| Verpackungs Formular | Date: | 24-9-2010 |

STAALKAT CODE: **EGGB02**

SPECIFICATION: 10-er Egg box - Wellpappe

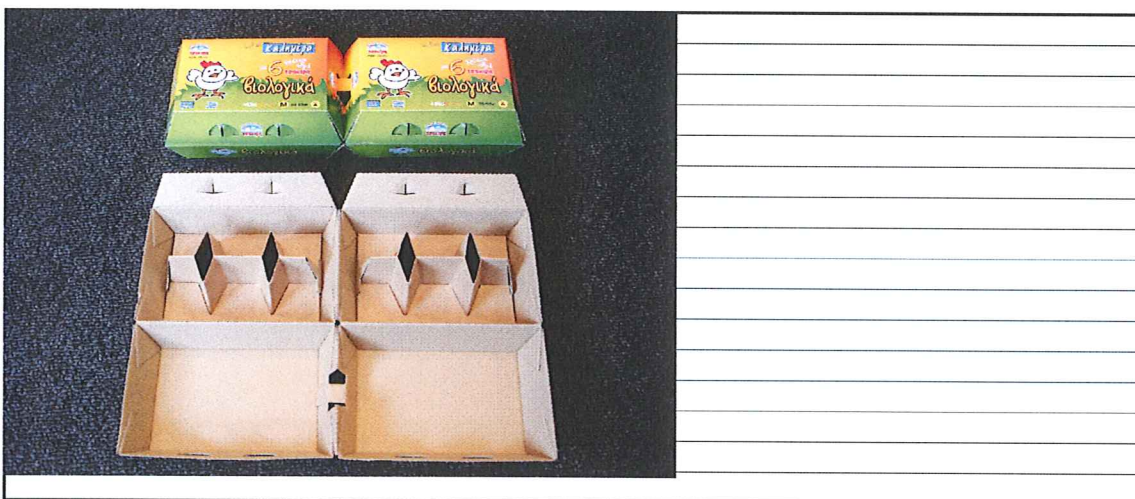
Dozen laufen gut auf die Verpackungsbahn
das Gewicht der Dose ist ziemlich hoch, dafür sind special Keile notwendig
Durch die Wellpappe hat die Dose eine gute Dimensionsstabilität.

Test resultat denester: 0 :100 mit neue Verpackung - zweimal zwei Versuche aber lauft gut weiter.
Temperatur: 20° C
Luftfeuchtigkeit: 71%

Transport aus dem Denester ist ein bisschen unruhig weil die Reibung zwischen Dose und Band
ziemlich hoch ist. Hat weiter kein einfluß auf die Funktion.

STELLUNGNAHME: GUT
